東京電力ホールディングス株式会社
福島第一原子力発電所 特定原子力施設に係る実施計画の
変更認可申請(サブドレン他水処理施設既設ピット
(No. 49) の復旧等) に係る審査について

令和2年7月14日

原子力規制委員会

図1 No. 49 ピット及び建屋周辺のサブドレンピットの配置

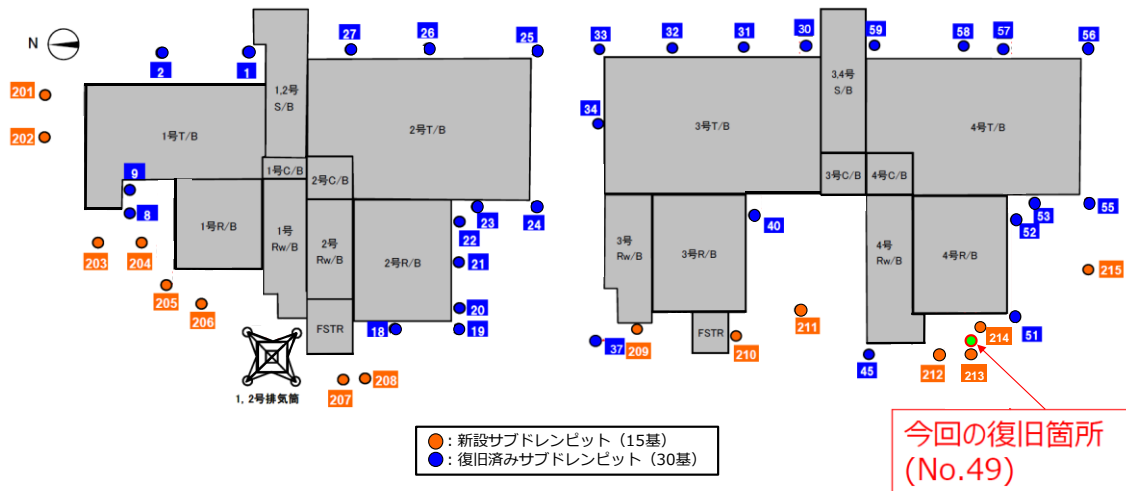
1～4 号機建屋周辺に震災後に新設したサブドレンピット No. 201～215^{※1} について、平成 29 年から平成 30 年にかけて地下水のくみ上げ量を増加させるために増強工事^{※2}を進めたが、サブドレンピット No. 214（以下「No. 214 ピット」という。）については地中干渉物の影響により増強することができなかった。このことから、増強により予定していたくみ上げ量の増加分を補うため、No. 214 ピットの近傍に位置する未使用の No. 49 ピット^{※3}を復旧することとした（図 1 参照）。これに伴い、揚水ポンプ、移送配管及び水位計を設置する。

規制委員会は、No. 49 ピットを復旧し、口径 900 mm の No. 49 ピットと口径 200 mm の No. 214 ピットを併せて稼働することにより、当初予定していた口径 1,000 mm の増強ピット単体相当のくみ上げ量を確保することから、4号機建屋周辺の地下水位をより安定的に管理し建屋への地下水流入量を抑制するための措置が講じられることを確認した。

図2 サンプピットへの戻り水及び移送ラインへの逆止弁の追加の概略図

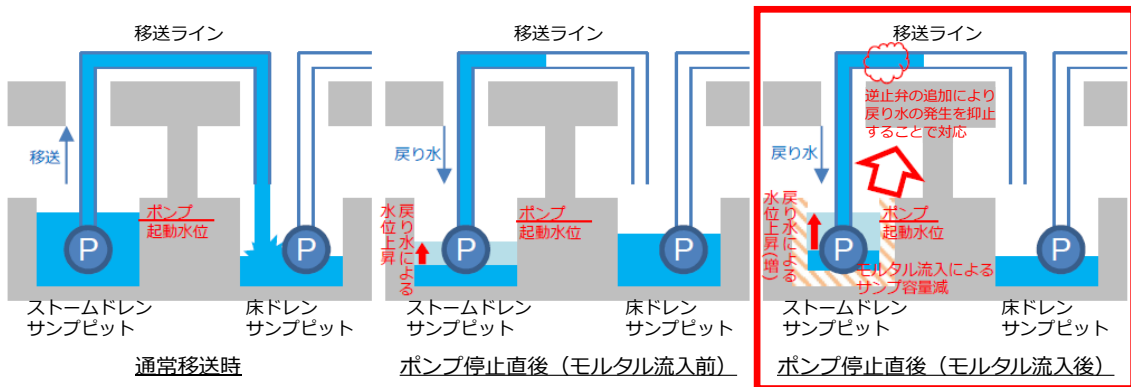
トへの戻り水^{※4}によりサンプピット内の水位が上昇し、ポンプの起動頻度が著しく増加する可能性があることから、当該戻り水の発生を抑止しポンプの起動頻度を下げるため、当該エリアに設置するサンプピットから床ドレンサンプピットへの移送ライン（以下「移送ライン」という。）に逆止弁を追加する。

※4：サンプピット内に設置した移送ポンプから滞留水を移送ラインに送り出した後に移送ポンプを停止する際、移送ラインの立ち上がり部に残っている水が重力により逆流して戻ってくるもの。（図2参照）

規制委員会は、3 号機建屋滞留水移送装置移送ラインへの逆止弁の追加について、サンプピットへの戻り水の発生を抑止することにより、移送ポンプの起動頻度を抑えてその負荷を減らし、移送ポンプの劣化の促進を防ぐことが目的であることを確認した。また、移送ポンプ停止時には逆止弁を追加した移送ラインに滞留水が存在する状態となるが、万が一、漏えい等が発生しても、当該滞留水はサンプピット又は床ドレンサンプピットに回収される機構となっていることを確認した。

更に、移送ラインに逆止弁を追加することにより配管抵抗が増加するが、移送ラインの圧力損失の評価から、実施計画に定められた移送ポンプの仕様を変更することなく移送流量を確保できるとしており、サンプピットから滞留水を移送可能な設備であることを確認した。なお、移送ポンプが設置されるサンプピットに滞留水を集水するための排水溝が、モルタルにより閉塞され、集水できない状態になっていたが、モルタルの一部を削り、水が流れる道を構築することにより、当該サンプピットに集水することが可能となることから、引き続き当該サンプピットでの移送ポンプ設置による排水は可能となることを確認した。
